Informe Consolidado de Solicitud de Aclaraciones, Rectificaciones y/o Ampliaciones Complementario a la Declaración de Impacto Ambiental del Proyecto "Solar Ray 1"

Nombre del Titular : Solar Ray 1 SpA
Nombre del Representante Legal : Rodrigo Aspillaga Goudie y Bárbara Yáñez Barbieri
Dirección : Calle Limache 1724 oficina 1305

El presente Informe Consolidado de Solicitud de Aclaraciones, Rectificaciones o Ampliaciones a la Declaración de Impacto Ambiental del proyecto "Solar Ray 1", contiene las observaciones generadas en virtud de la revisión de la Adenda.

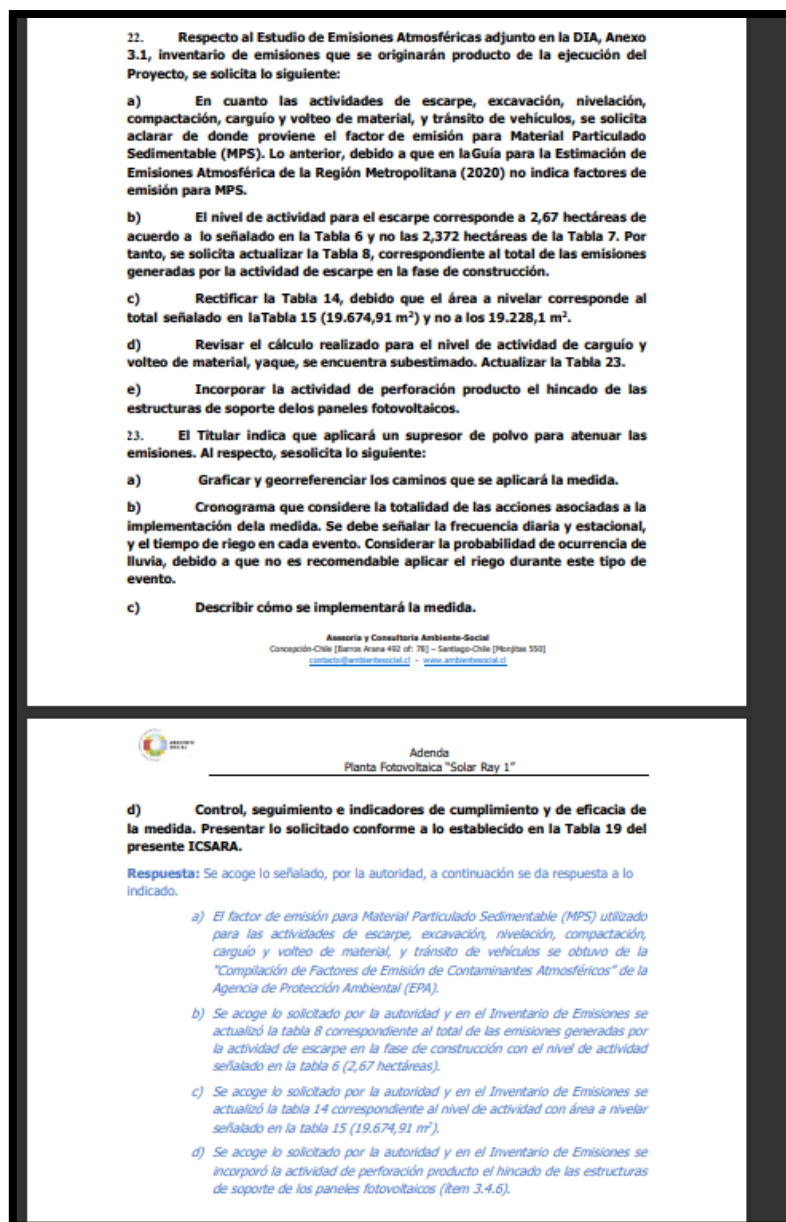
Y, en el compromiso ambiental voluntario Implementación de una bomba con sistema fotovoltaico para el sistema de Agua Potable Rural (APR) de alrededor de 5 HP, indica lo siguiente: *“Adicionalmente, se realizarán capacitaciones a quienes queden a cargo del funcionamiento del sistema fotovoltaico para el sistema de Agua Potable Rural (APR).*

Finalmente, se contempla que el mantenimiento de dicha infraestructura sea realizado por la organización beneficiada. No obstante, a lo anterior, el Titular del Proyecto se hará cargo de dicha mantención durante los primeros 2 años.

Y además considera capacitar a la misma comunidad para que pueda mantener sus propios equipos y no depender de externos para su funcionamiento”

Al respecto, se requiere que el Titular adopte la responsabilidad de la mantención de los compromisos ambientales voluntarios: "Donación de luminarias públicas fotovoltaicas", "Donación de sistemas fotovoltaicos on-grid (de 1 a 5 KW) para la escuela de inclusión, posta rural y sede de la JJVV" y "Implementación de una bomba con sistema fotovoltaico para el sistema de Agua Potable Rural (APR) de alrededor de 5 HP" por toda la vida útil del Proyecto. Cabe señalar que, el Titular no puede extender la responsabilidad a terceros, toda vez que lo dispuesto en la RCA establece exclusiva obligación de cumplimiento por parte del Titular.
